## Kruhové mólo v Trnave (II.)

### Vysvetlenie č. 2

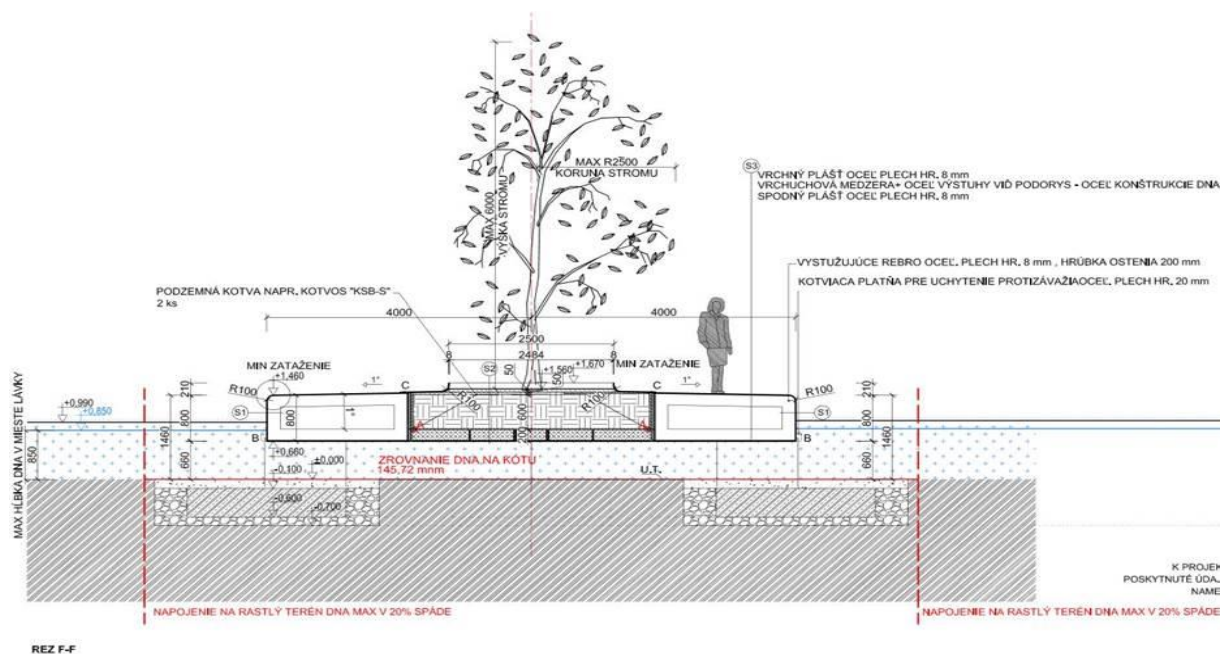
1. vo výkaze výmer POV - ZS chýba položka Poplatok za skladovanie zemin - 270t

Vložili sme do výkazu výmer POV - ZS položku 6A Poplatok za skladovanie zemin - 270t. Upravený výkaz výmer je v prílohe.

V prílohe posielame upravený výkaz.
